# 美浜発電所、高浜発電所及び大飯発電所の 原子炉設置変更許可申請 【大山生竹テフラの噴出規模見直しに係る施設評価】

2020年 12月 24日

No	第4回審査会合（2020.12.15）のご指摘事項	回答	スライド
4-1	高浜 1, 2 号機の基準捕集容量の設定値については、差圧の立ち上がりが十分低い値で再設定し、フィルタ清掃作業への影響を確認し、タイムチャート及び蒸気発生器注水による炉心冷却の解析結果の影響を説明すること。	本日の審査会合にてご説明。	2~7
4-2	フィルタ試験装置のどこにどれだけの灰が堆積するのか、堆積した場合フィルタに悪影響がないのか補足説明資料に記載すること。	前回の審査会合にて、ご回答した「フィルタに堆積する火山灰が悪影響を与えないこと」を補足説明資料に記載。	-
4-3	除灰要員の荷重については、裕度が小さい美浜3号機の燃料取替用水タンク等について、補足説明資料に荷重評価の方針を作業内容を踏まえて記載すること。	許容層厚に対して裕度が小さい美浜3号機の燃料取替用水タンクについて、除灰要員による荷重を考慮して評価することを補足説明資料に記載。	-

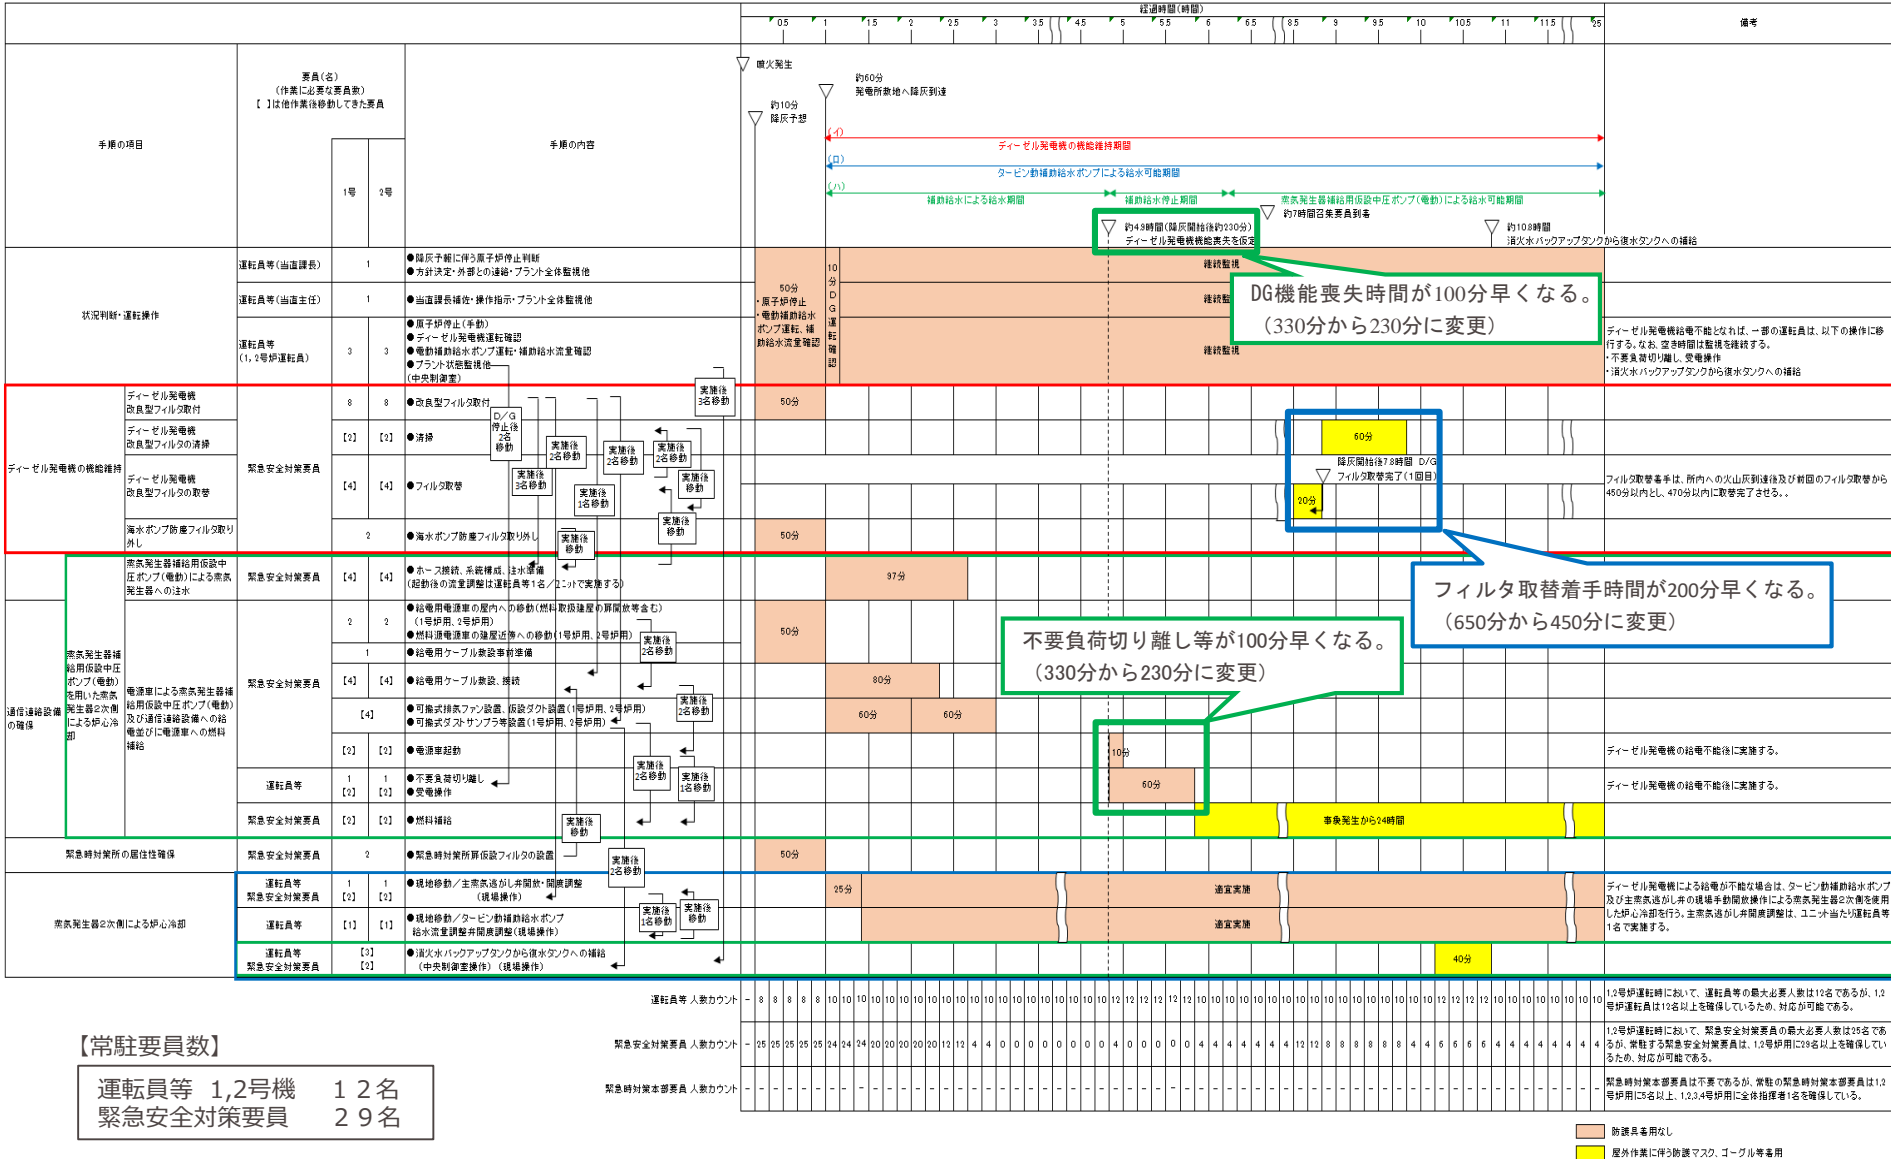
高浜 1, 2 号機の基準捕集容量の設定値については、差圧の立ち上がりが十分低い値で再設定し、フィルタ清掃作業への影響を確認し、タイムチャート及び蒸気発生器注水による炉心冷却の解析結果の影響を説明すること。

## (2) フィルタ清掃回数の成立性確認

基準捕集容量の再設定に伴い、フィルタ取替着手時間が200分短くなり、降灰継続時間（24h）のフィルタ捕集回数は 3 回から 4 回となるが、フィルタは 2 セットあるため、**1 セット当たりの清掃回数は 1 回と変わらない。**

また、再設定前の厳しい条件において、フィルタ清掃前の差圧が許容差圧に対して十分余裕があり、フィルタ清掃後の差圧も回復することを確認しているため、その結果をもって**24時間降灰継続時のフィルタ清掃は問題なく実施可能**であると判断できる。
